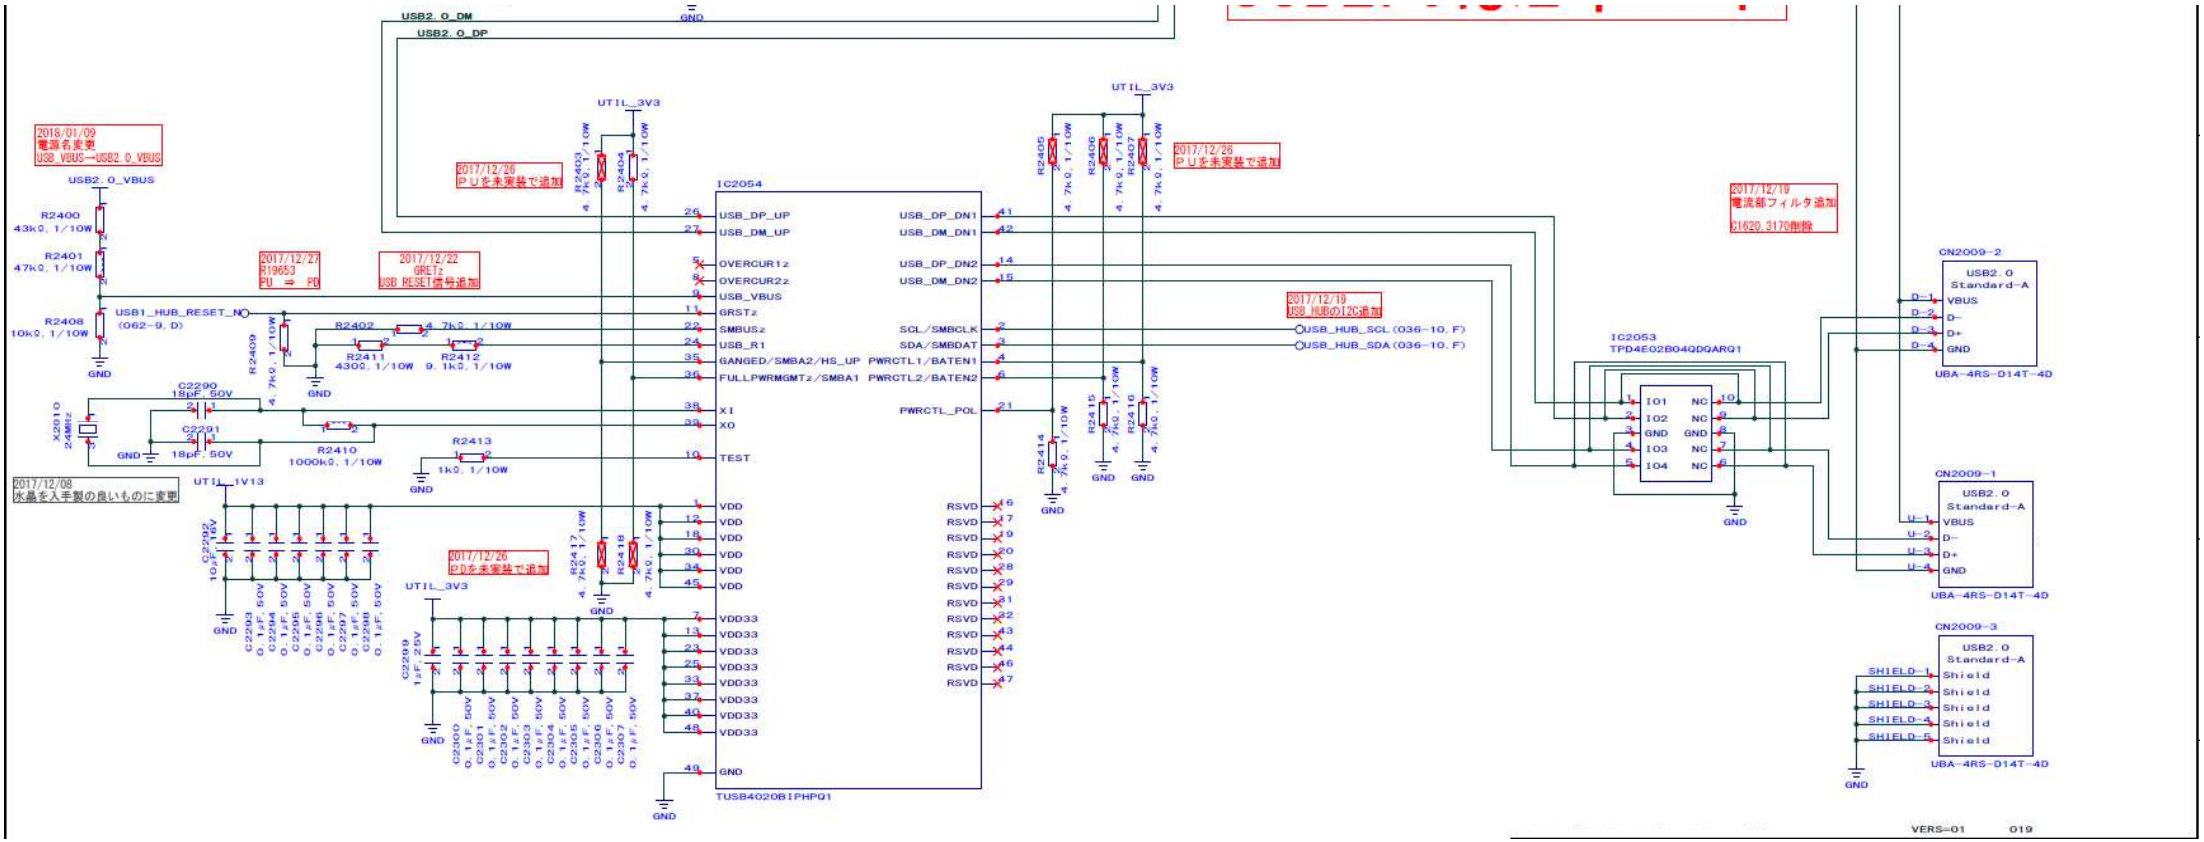
2018/01/09
電源名変更
USB_VBUS→USB2_0_VBUS
2017/12/26
PUを未実装で追加
2017/12/27
R19653
PU ⇒ PD
2017/12/22
GRETz
USB RESET信号追加
2017/12/19
電流部フィルタ追加
C1620,3170削除
2017/12/19
USB_HUBのI2C追加
2017/12/26
PDを未実装で追加
2017/12/08
水晶を入手製の良いものに変更
IC2054
TUSB4020B1PHPQ1
IC2053
TPD4E02B04QDQARQ1
CN2009-2
CN2009-1
CN2009-3
USB2_0_DM
USB2_0_DP
USB2_0_VBUS
USB1_HUB_RESET_N
USB_HUB_SCL (036-10, F)
USB_HUB_SDA (036-10, F)
UTIL_3V3
UTIL_1V13
GND
VERS-01 019
